Anexo 1 – Figuras

As figuras seguintes são meramente exemplificativas das situações apontadas, devendo o território ser integralmente avaliado face às situações identificadas no parecer.

Figura 15d – Atravessamento de Vale de Figueiras pela ribeira do Vale de Figueiras (fls.255 da carta militar)

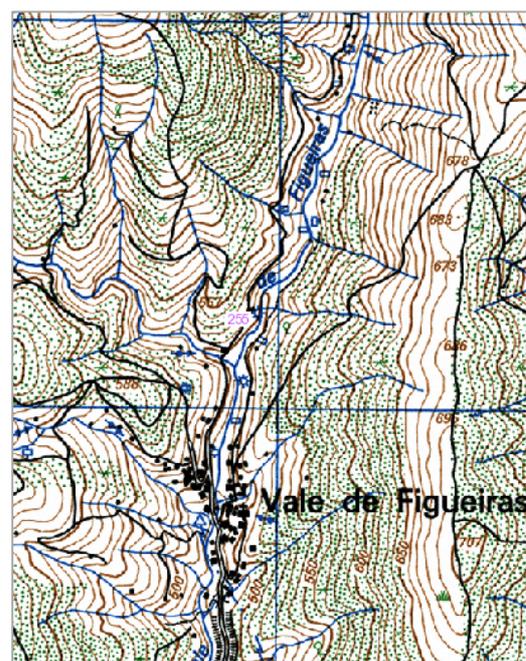
Figura 15e – Atravessamento do aglomerado urbano de Escalões de Baixo por curso de água com direção nordeste/sul, sem delimitação de ZAC e sem que este demonstre influência na sua confluência com a rib.^a da Ribeirinha; Estrangulamentos na rib.^a da Ribeirinha sem efeito de regolfo observável no traçado da ZAC (fls.280 da carta militar)

Figura 18a (fls.294 da carta militar)

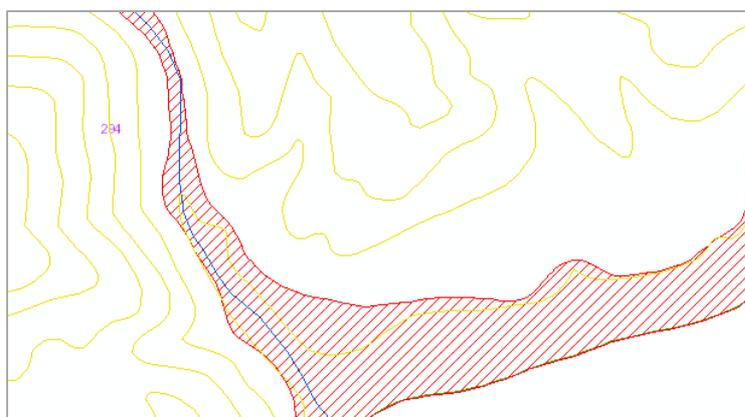
Figuras 18 – Falta de aderência da delimitação das ZAC às curvas de nível
